Detaljplan för

Eskilshem 4:1 Kapellbacken Södra

Norr
Eskilstuna kommun

Sammanställning av synpunkter från samråd

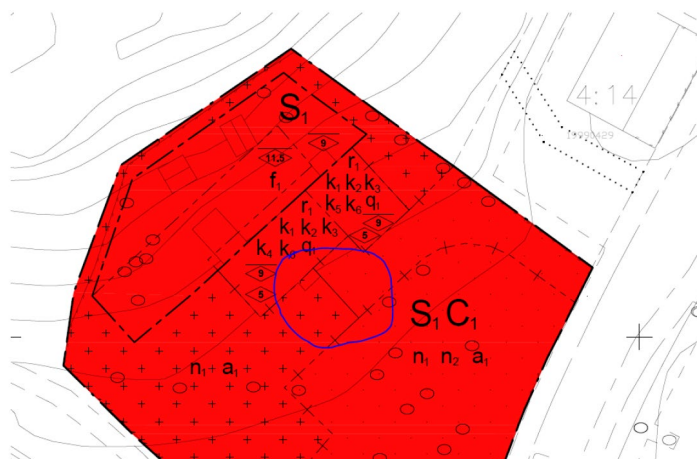
Delar av planen som bör förbättras
GENERALISERING AV LINJER I PLANKARTAN

Det är 2 linjer i plankartan som det ser ut som att det är ritningsfel/generaliseringsfel på det är en egenskapsgräns eller administrativ och egenskapsgräns i plankartan som är hel och inte upphuggen samt planområdesgränsen i teckenbeskrivningen som är solid och inte upphuggen. Se bilder nedan.

Om det inte är tydligt vilken gräns som avgränsar vad i plankartan så lämnas det utrymme för tolkning.

Synpunkt noterad.
